Acuerdo 968 Por el cual se aprueba la incorporación del cambio en los límites de generación y absorción de potencia reactiva de la unidad ST1 de la planta de generación Flores 1 y las respectivas curvas de carga

968

4 Mayo, 2017

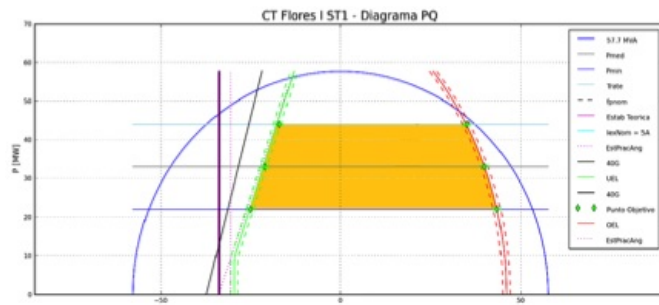
- 1** Aprobar la declaración de una nueva curva operativa de carga de las unidades de la unidad ST1 de la planta de generación Flores 1, en las que se define la capacidad para entrega y absorción de potencia

reactiva de las unidades en función de la potencia activa generada.

Unidad	Parámetro a Modificar	Valor Anterior	Valor Nuevo
FLORES 1 Unidad ST1	Cap Gen reactivos (Mvar) en 22 MW	40	43
	Cap Abs reactivos (Mvar) en 22 MW	-23	-25
	Cap Gen reactivos (Mvar) en 33 MW	40	40
	Cap Abs reactivos (Mvar) en 33 MW	-23	-21
	Cap Gen reactivos (Mvar) en 44 MW	40	35
	Cap Abs reactivos (Mvar) en 44 MW	-23	-17
